地震対策 – 発電所の液状化対策 –

論点No.5

東日本大震災では液状化は発生したのか。また、防潮堤や原子炉建屋などの発電所の様々な施設は地盤が液状化しても大丈夫なのか。

原地盤（黒線）と液状化しやすい地盤（赤線）との液状化強度特性の比較

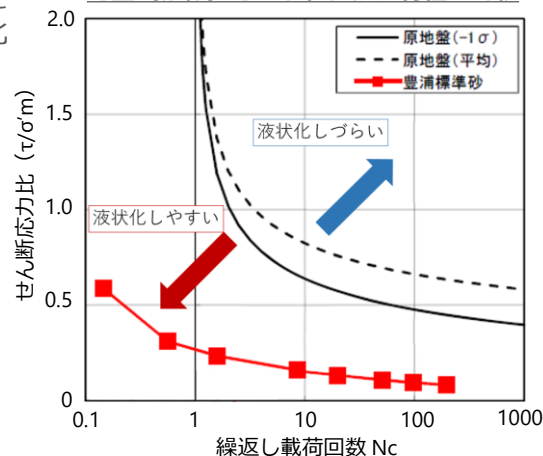
敷地に存在しない豊浦標準砂の液状化強度特性により強制的に液状化させることを仮定

原地盤の特性に基づき解析を実施し
液状化は発生しないことを確認
